<b>DATE :</b> 15 SEP. 2011		<b>ACCESSIBILITE</b> interne EDF/DPI	
<b>RÉFÉRENCE :</b> ELIER1100639		<b>VISA</b>	
<b>AFFAIRE(S)</b> LBZS03		Le Chef de Projet <b>BRENNILIS</b>  <b>Gilles PELLENZ</b>	
<b>TECHNIQUE(S) :</b>			
<b>OBJET :</b> Réunion d'échange du 12/07/2011 avec Bretagne Vivante sur le dossier Chenal et le dossier MAD-DEM Brennilis			
<b>RÉDACTEUR(S)</b> Muriel FONTAINE DIE/I-ER 04.72.82.4572 			
<b>PARTICIPANT(S) :</b> CIDEN : Gilles PELLENZ, Nathalie BLANDIN Site de Brennilis : Eric JOULIA, Audrey BERGONSO Association Bretagne Vivante : Marie CAPOULADE, René-Pierre BOLAN		<b>DESTINATAIRE(S) POUR INFO :</b> Marie MERLE, Cecile MACHET, Emilie SAUER, Jean-Christophe COUTY

## Assainissement de l'ancien chenal de rejet de la STE du site

### **Dossier de demande d'autorisation de démantèlement du site (MAD-DEM)**

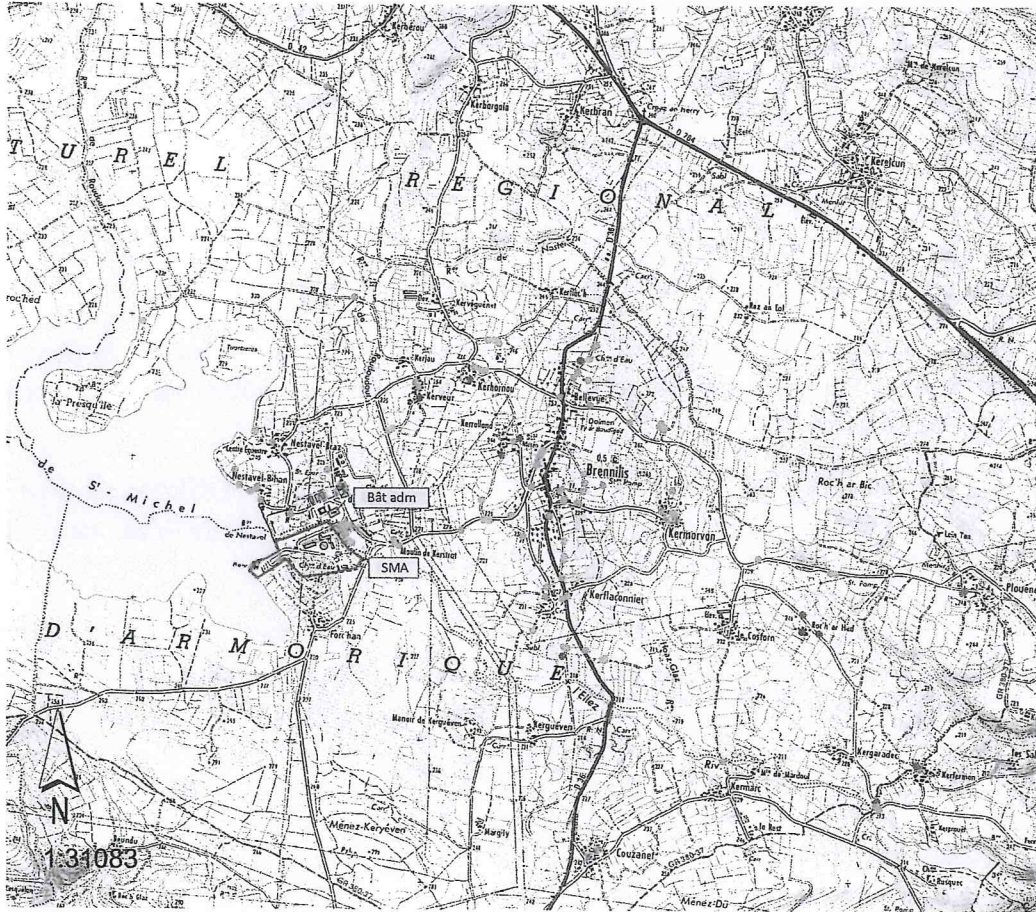
- **Incidences des travaux vis-à-vis de la moule perlière :** dans le cadre des travaux, EDF s'est engagé à réaliser des mesures en MES dans l'Ellez en amont et en aval de la zone de travaux. Suite aux recommandations formulées par la DREAL dans son courrier du 29/06/2011 (Réf. 2011-655), EDF pense proposer d'ajouter le suivi des paramètres suivants : température, oxygène dissous, turbidité, à raison de 3 mesures par jour pendant la durée des travaux et souhaite recueillir l'avis de Bretagne Vivante sur cette proposition. Bretagne Vivante indique que dans le cadre du programme Life Mulette, elle serait intéressée par des données en continu sur les paramètres température, oxygène dissous et MES.

EDF présente les points de mesures proposés, à savoir au niveau du pont d'accès au site pour l'amont et à l'aval du pont de la route de Forc'han pour l'aval des travaux. Ces points sont approuvés par Bretagne Vivante.

Suite à ces échanges, EDF accepte de mettre en place un suivi continu sur les paramètres suivants : pH, O<sub>2</sub> dissous, T° et MES, pendant la durée des travaux d'assainissement du chenal.
